SERVIZIO INFORMAZIONE

Braccio tenditore 534 0325 10

Miglioramento dei contrassegni

Figura 4: a sinistra, viti precedenti M8x40 mm.
A destra, nuove viti M8x30 mm.

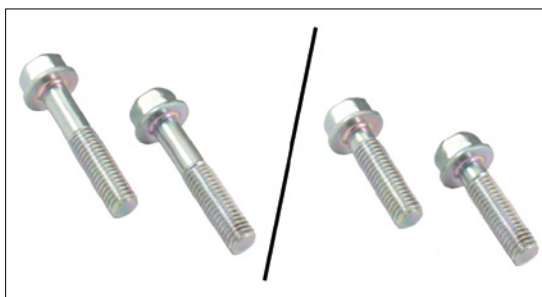
In seguito alla modifica della larghezza dei punti di fissaggio, è stata modificata anche la lunghezza delle viti di fissaggio. Nella versione modificata del braccio tenditore non è possibile utilizzare le viti della versione precedente M8x40 mm. Devono essere sostituite con le viti in dotazione M8x30 mm (figura 4).

Per il montaggio del braccio tenditore modificato, è obbligatorio utilizzare le viti in dotazione.
